品番	SS 51BFBF	品名	寒冷地用防露式手洗付密結形ロータンク	1 / 4
----	-----------	----	--------------------	-------

■互換性に関する注意情報

件名 タンク整流ジャバラについて

タンクふた底の違い

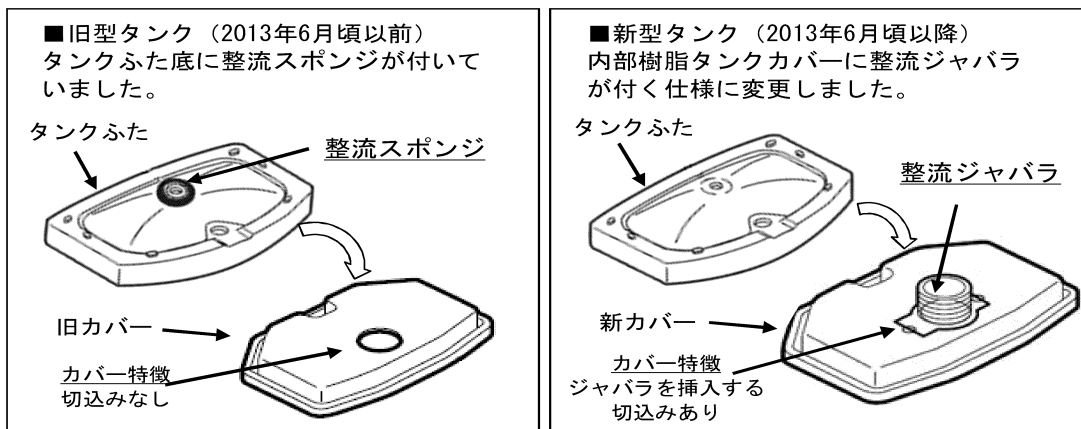
■対象製品のタンクふたには、ふた底に整流スポンジが付いているものと、付いていないものがあります。2013年6月頃から順次整流ジャバラ式に切り替えられています。
(新旧でカバー形状は異なりますが、整流ジャバラのみの取り替えは可能です)

- 現行製品は整流ジャバラ式に切り替わっていますので、整流スポンジは付いていません。
- 現在のタンクふた、陶器タンク式、内部樹脂タンク式、内部樹脂カバーのみの補修品には、整流ジャバラが付いていますので、補修の際、タンクふた底に整流スポンジが付いている場合は、はがして整流ジャバラ式に切り替えてください。
- 整流スポンジを付けたまま整流ジャバラ仕様のカバーを付けると、ふたが浮いてがたつきや漏水の原因となりますので、必ず整流スポンジは、はがしてください。
- 既に整流ジャバラが付いている製品に対して、補修品を手配すると整流ジャバラがだぶる場合があります。その場合は破棄ください。
